**Conseil économique et social**

**Forum mondial de l'harmonisation
des Règlements concernant les véhicules****Groupe de travail de l'éclairage et de la signalisation lumineuse****Soixante-douzième session**

Questions diverses – Autres questions**Proposition de complément 17 au Règlement n° 50
(Feux de position, feux-stop, feux indicateurs de direction
pour les cyclomoteurs et les motocycles)****Communication de l'expert de l'Association internationale
des constructeurs de motocycles***

Feux de position avant (pour une paire de feux)

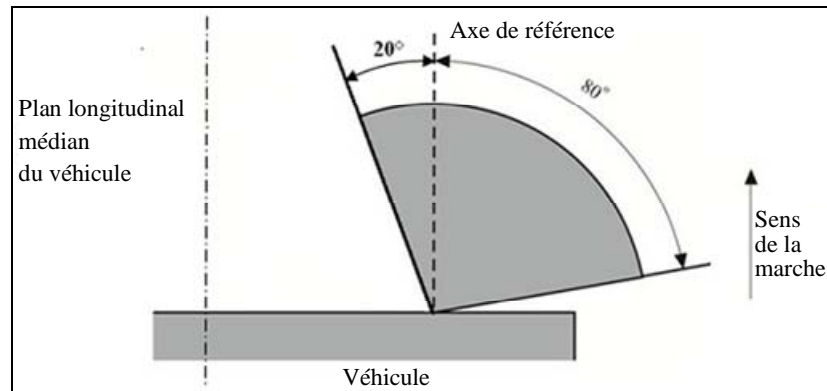
Paragraphe 1, modifier comme suit:

«1. Feux de position avant

$$V = +15^\circ/-10^\circ$$

Toutefois, lorsqu'un dispositif est destiné à être installé de manière que son plan H se trouve à une hauteur de montage inférieure à 750 mm au-dessus du sol, l'angle de 10° au-dessous de l'horizontale peut être ramené à 5°.

Toutefois, lorsqu'un dispositif est destiné à être installé de manière que son plan H se trouve à une hauteur de montage inférieure à 750 mm au-dessus du sol, l'angle de 10° au-dessous de l'horizontale peut être ramené à 5°.»

«2. Feux de position arrière

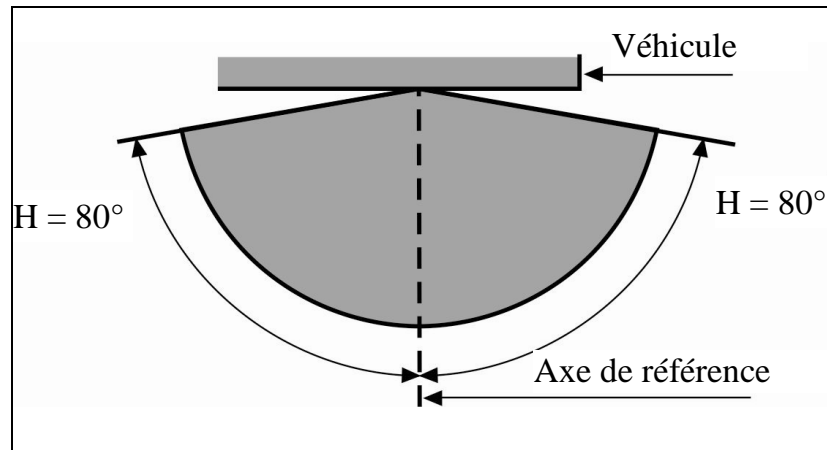
Paragraphe 2, modifier comme suit:

$$V = +15^\circ/-10^\circ$$

Toutefois, lorsqu'un dispositif est destiné à être installé de manière que son plan H se trouve à une hauteur de montage inférieure à 750 mm au-dessus du sol, l'angle de 10° au-dessous de l'horizontale peut être ramené à 5°.

Feux de position arrière (pour une paire de feux)

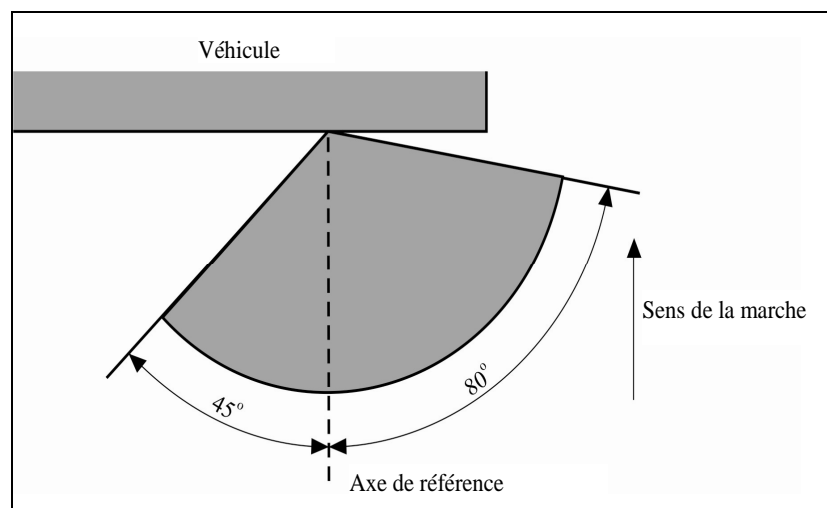
$$V = +15^\circ/-10^\circ$$

Toutefois, lorsqu'un dispositif est destiné à être installé de manière que son plan H se trouve à une hauteur de montage inférieure à 750 mm au-dessus du sol, l'angle de 10° au-dessous de l'horizontale peut être ramené à 5° .

Toutefois, lorsqu'un dispositif est destiné à être installé de manière que son plan H se trouve à une hauteur de montage inférieure à 750 mm au-dessus du sol, l'angle de 45° vers l'intérieur peut être ramené à 20° au-dessous du plan H.».

«3. Indicateurs de direction des catégories 11, 11a, 11b, 11c et 12

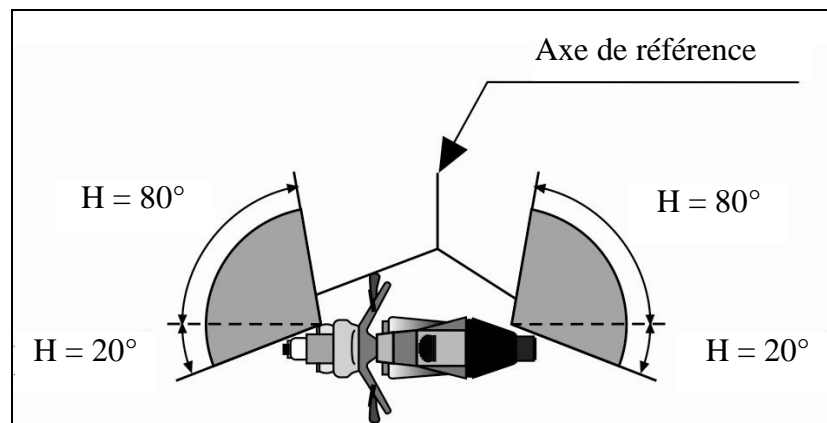
Paragraphe 3, modifier comme suit:

$$V = \pm 15^\circ$$

Toutefois, lorsqu'un dispositif est destiné à être installé de manière que son plan H se trouve à une hauteur de montage inférieure à 750 mm au-dessus du sol, l'angle de 15° au-dessous de l'horizontale peut être ramené à 5° .

Angles horizontaux minimaux de répartition lumineuse dans l'espace:

Catégories 11, 11a, 11b et 11c: indicateurs de direction placés à l'avant du véhicule;

Catégorie 11: à utiliser à une distance d'au moins 75 mm du feu de croisement;

Catégorie 11a: à utiliser à une distance d'au moins 40 mm du feu de croisement;

Catégorie 11b: à utiliser à une distance d'au moins 20 mm du feu de croisement;

Catégorie 11c: à utiliser à une distance de moins de 20 mm du feu de croisement.

«4. Feux-stop
 $V = + 15^\circ / - 10^\circ$

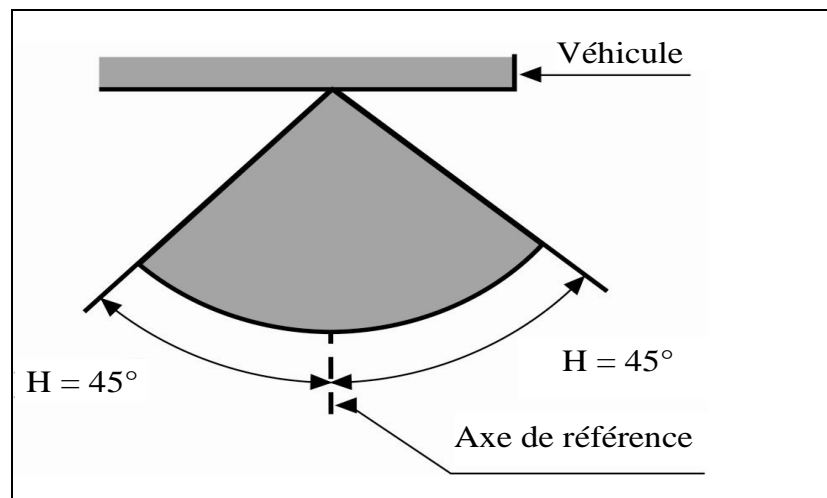
Paragraphe 4, modifier comme suit:

Toutefois, lorsqu'un dispositif est destiné à être installé de manière que son plan H se trouve à une hauteur de montage inférieure à 750 mm au-dessus du sol, l'angle de 10° au-dessous de l'horizontale peut être ramené à 5° .

Toutefois, dans le cas d'une paire de feux, il est considéré que les prescriptions concernant la visibilité géométrique vers l'intérieur sont respectées lorsque ces feux sont conformes aux valeurs photométriques prescrites dans le champ de répartition de la lumière pour l'homologation du dispositif.».
